1号機 PCV内ペDESTALの状況を踏まえた対応状況 (コメント回答)

2023年6月29日

東京電力ホールディングス株式会社

No.	実施日	指摘事項	回答内容
1	2023.6.5 技術会合	被ばく評価について、過去の調査でPCV内の汚染度合いとして、α核種による汚染も確認されたデータがあるので、これまでに認められた事実に基づき評価すること。	本資料「1.」で説明。
2	2023.6.5 技術会合	大型カバーでどの程度直接放出量を低減ができるのかを示すこと。	本資料「3.」で説明。
3	2023.6.5 技術会合	RPVペDESTAL支持機能低下における機動的対応で示された「影響の緩和措置」は、具体的に何をどのくらいの時間で行うのか整理すること。	本資料「2.」で説明。
4	2023.6.5 技術会合	万が一のRPV等の傾斜・沈下によるダスト飛散に対する影響緩和策として、最も有効であると思われる、窒素封入の停止について、今後以下を示すこと。 ・窒素封入を停止するトリガーとなる事象。 ・窒素封入停止をする時間、窒素封入停止後ダスト濃度の低下を確認し、窒素封入を再開する手順等の対策の一連の具体的な流れ。 ・実施計画における運転上の制限（LCO）との関係の整理。	本資料「2.」で説明。
5	2023.6.5 技術会合	次回以降、ペDESTALの支持機能が失われた場合のRPV、PCVの構造上への影響を技術会合で議論するので検討を進めること。	準備ができ次第、別途説明。
6	2023.6.5 技術会合	閉じ込め機能強化に向けた試験の検討状況（試験の優先度、タイミング）について、1号機の優先度は高く、試験のタイミングはなるべく早くすべき。引き続き、試験の時期・意義について検討すること。	本資料「4.」で説明。
7	2023.6.5 技術会合	PCVの鋼材に対する腐食の進展の影響について、局所的な腐食の懸念を次回以降の会合で具体的な説明をすること。	本資料「5.」で説明。

ダスト汚染の想定と敷地境界での実効線量

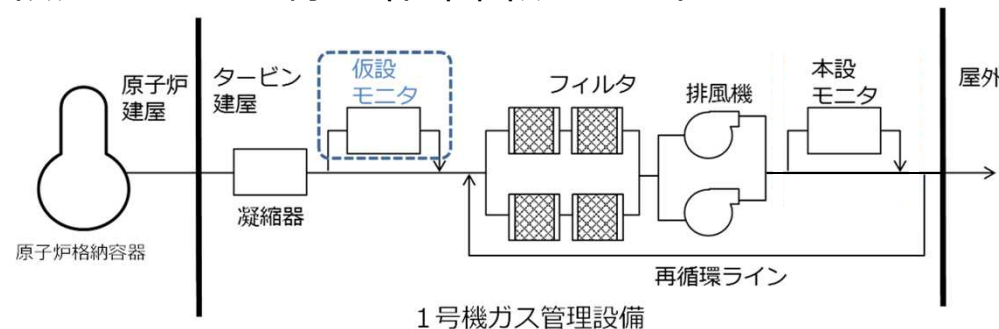
- 第10回技術会合で示したケースA-1（RPV支持構造物が座屈。接続配管等を引っ張りながらRPVが沈下。PCVに大開口が発生。構造物の表面汚染物が表面乾燥状態でこすられて剥離。）では、1号機AWJ時にダストモニタにて α 核種が検出されなかった実績より、Cs汚染を想定して敷地境界での実効線量を評価。
- 過去のPCV内部調査等で回収された試料から α 核種が確認されていることを踏まえ、ケースA-1から更に想像を広げ、構造物の表面汚染物にも α 核種が含まれ、放出されることを想定したケーススタディを実施。
- 本想定を追加しても事故時の基準5mSv/事象を下回ることから、著しい放射線被ばくのリスクを与えることはないとする。

ケース	前回	今回	
	A-1	A-1a	A-1b
ダスト発生対象	RPV外表面積で剥離すると仮定		
ダスト汚染の想定	Cs汚染	Cs汚染 + 全 α 検出限界濃度 ^{※1} より設定した α 汚染	Cs汚染 + 試料分析結果 ^{※2} より設定した α 汚染
実効線量	約0.03mSv/事象	約0.03mSv/事象	約0.03mSv/事象
(α 核種の寄与)	(-)	(約9E-5 mSv/事象)	(約8E-5 mSv/事象)

放出抑制フロー

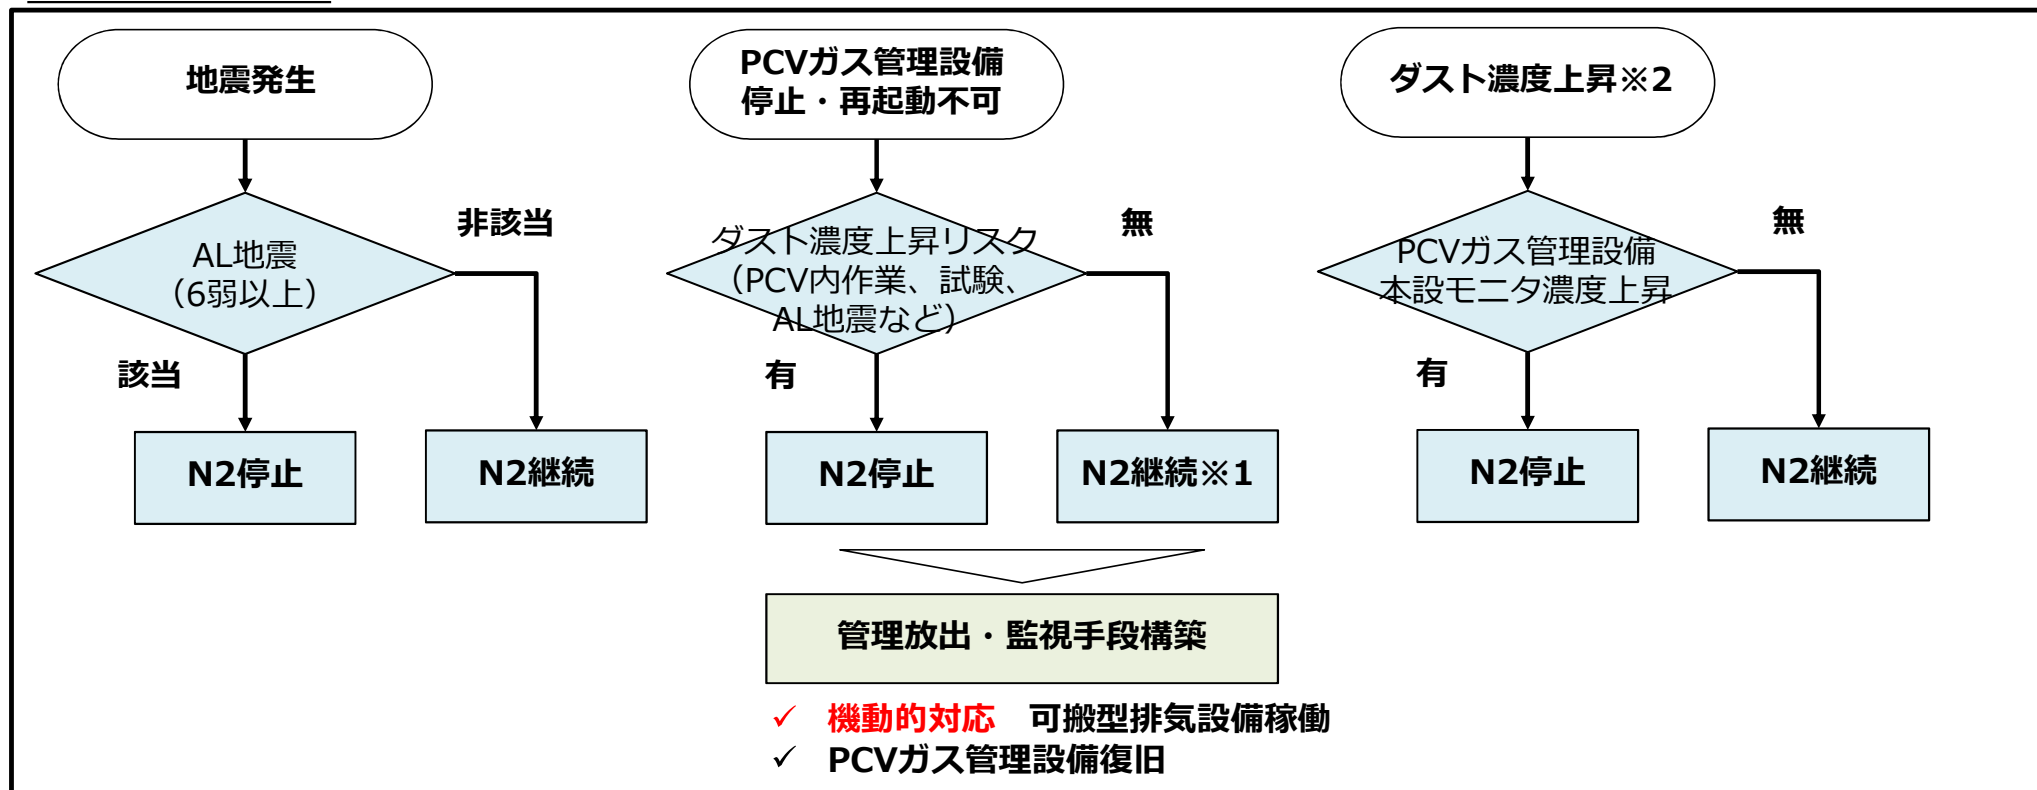
事象発生初期に効果の大きい放出抑制への対応を優先して実施する。

→窒素封入量<PCVガス管理設備排気量の状態への移行により、非管理放出を抑制することを基本とする。
